## II° Documento presentato il 20 Maggio 2014

Modifiche apportate al I° Documento presentato il 15 Maggio u. s. sugli standards urbanistici e sullo schema di distribuzione funzionale dell'Area d'intervento.

**SCHEMA FUNZIONI CASERME VIA GUIDO RENI**

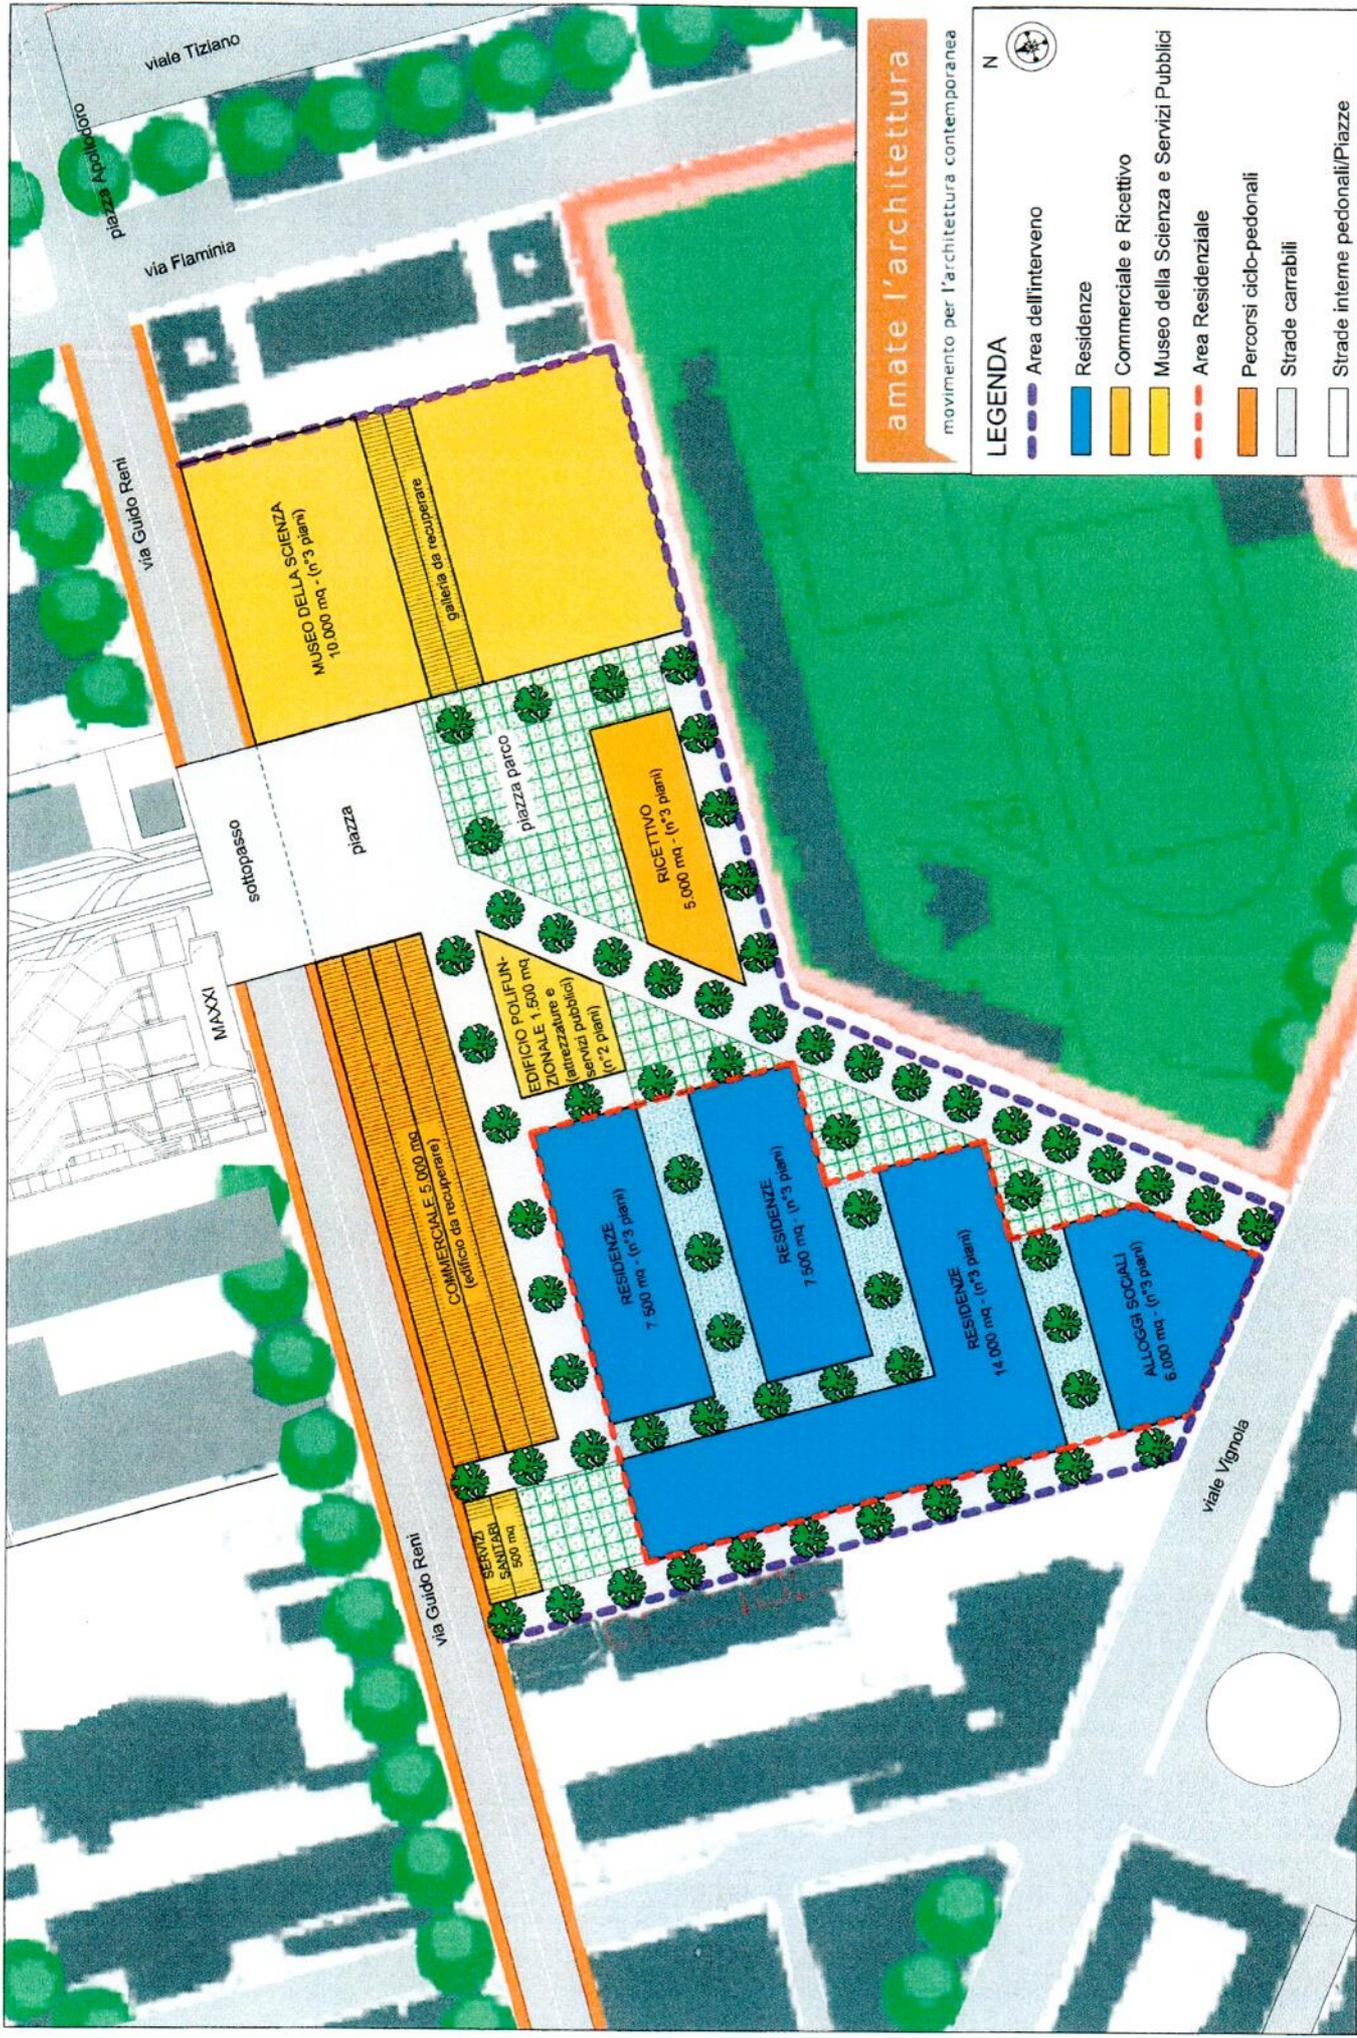
Rispetto alle destinazioni previste nella Variante di Roma Capitale le differenze della nostra proposta (Planimetria Generale dell'area dell'intervento allegata – Tav. 1) consistono:

1. Nella diminuzione dell'area privata che da 27.000 mq passerebbe a 24.000 mq, ma non cambierebbe la Sul di costruito che resterebbe di 45.000 mq. Le quantità previste di 29.000 mq di Residenziale, 6.000 mq di Alloggi sociali, 5.000 mq di Commerciale e 5.000 mq di Turistico/Ricettivo, resterebbero immutate trovando una diversa definizione architettonica anche in altezza ed arrivando ad un massimo di tre piani, permettendo il passaggio di circa 3.000 mq di area a destinazione privata in quella a destinazione pubblica.

2. Nella previsione di 2.000 mq di "Servizi pubblici di quartiere" che avrebbero dovuto trovare posto nei 14.000 mq di "Attrezzature pubbliche di quartiere" per le quali, però, come già detto, nel Documento di Variante non c'è alcuna quantità di Sul prevista.

3. In una Area pubblica che quindi passerebbe da 24.000 mq previsti nella Variante, con 27.000 mq di Sul, ad un totale di 27.000 mq con 29.000 mq di Sul.
